**INFORME TÉCNICO ING-12-2020**

**Proyecto:** PARQUE DE LAS VILLAS. ETAPA D-1

### INFORME DE INSPECCIÓN TÉCNICA- SAPB-052 -2020

INFORME TÉCNICO No. DRPO-SSH-001-2021.

Imagen 1 y 2 . Vista parcial del área en donde se realizará futuro proyecto y recorrido con la Arquitecta Yira Campos del SINAPROC.

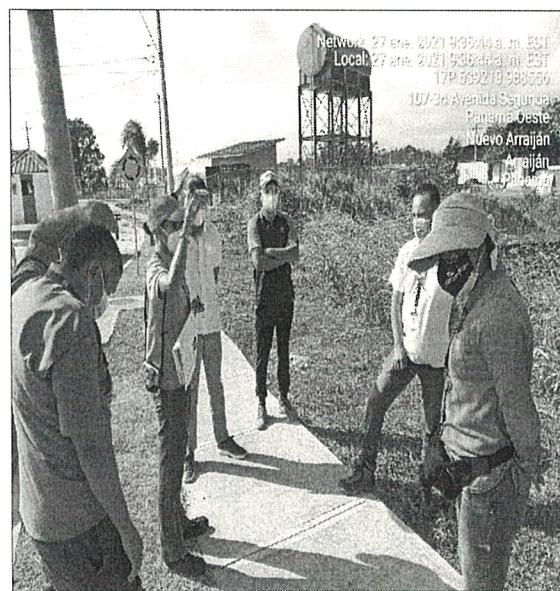
- Estando en el área se visualiza que dicho terreno posee una topografía plana, pero se requiere llevar a cabo actividades de relleno para alcanzar la cota indicada, según consta en el EsIA, verificación de campo e información corroborada con el promotor del proyecto para la ejecución del proyecto, el mismo está cubierto por gramíneas y algunos parches de suelo desnudo.
- No se observó fuente hídrica dentro del polígono del proyecto, sin embargo en sus colindancias limita con dos fuentes hídricas, siendo la quebrada Mojica y el río San Bernardino.
- Coordenadas UTM:

- Se pudo observar la acumulación de tierra (barrera de protección) en servidumbre hídrica colindante con el proyecto debido a fuertes crecidas de aguas por el desvío del cauce natural de la quebrada Mojica, ya que la misma afectó moradores de los proyectos vecinos. Dicho trabajo fue realizado por el Ministerio de Obras Públicas.

Imagen 3 y 4. Canal pluvial y área de servidumbre que es afectada por la quebrada Mojica cuando el cauce aumenta su caudal en donde existe un dique para protección.

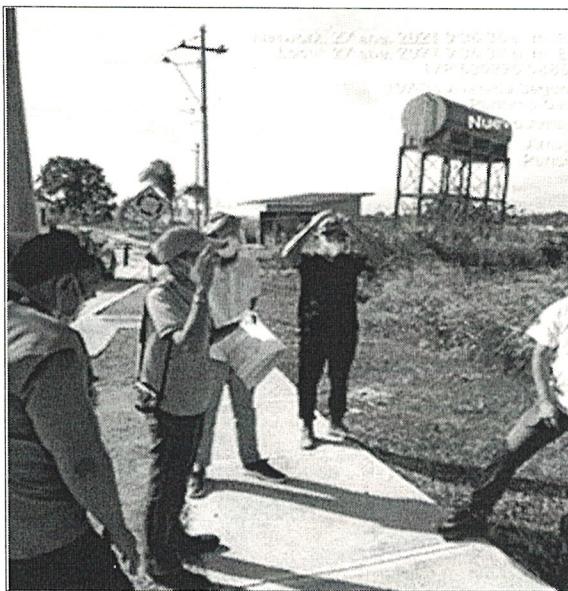
- Se observó drenaje pluvial de escorrentía del proyecto Las Villas que las aguas deben desembocar al cauce original de la quebrada Mojica que fue desviada por el MOP, cerca donde se construyó un pequeño dique, la misma cuando sube el volumen de agua, dicho drenaje que colapsa afectando las viviendas cercanas.

Se realizó recorrido en proyecto Parque Las Villas colindante al cauce natural que fue desviado y en la actualidad mantiene flujo de agua constante y bosque de galería con especies nativas, en donde existe canal pluvial el cual no funciona cuando sube volumen de agua del cauce de la quebrada Mojica, ya que el mismo queda obstruido por las aguas de la quebrada Mojica cuando se sale del cauce, esto nos informó el señor César Reyes residente de la casa N° 598 de la urbanización las Villa.
